核燃料物質加工事業変更許可申請書(MOX燃料加工施設)の一部補正に対する
主要な指摘事項への対応について

令和2年8月31日の審査会合における一部補正に対する主要な指摘事項に対する
対応方針を以下に示す。※9月7日ヒアリング資料からの変更点を下線で示す。

第1-2.1図 気体廃棄物の廃棄設備の系統概要図

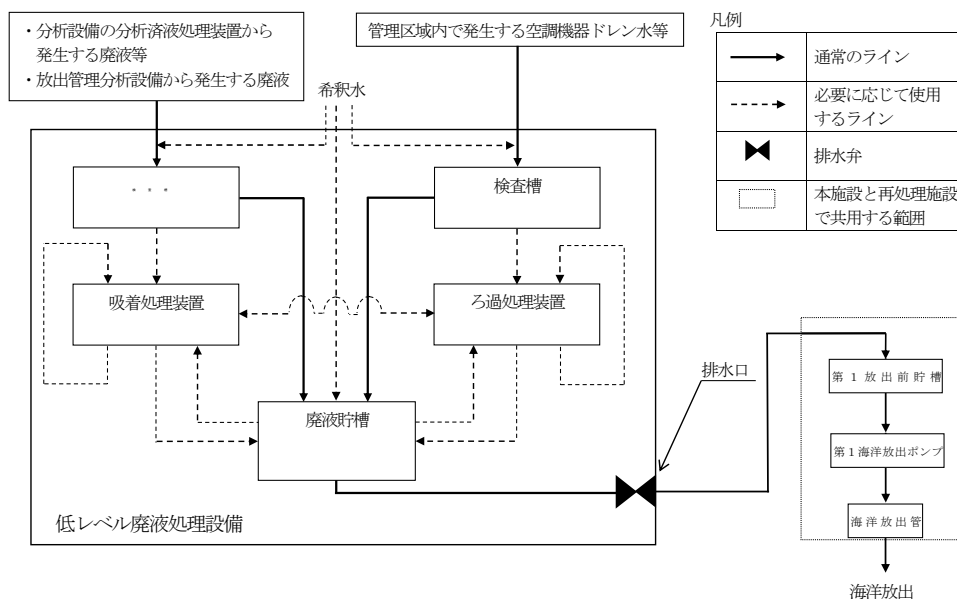
- 気体廃棄物の廃棄設備, 液体廃棄物の廃棄設備について、系統概要図を追加する。
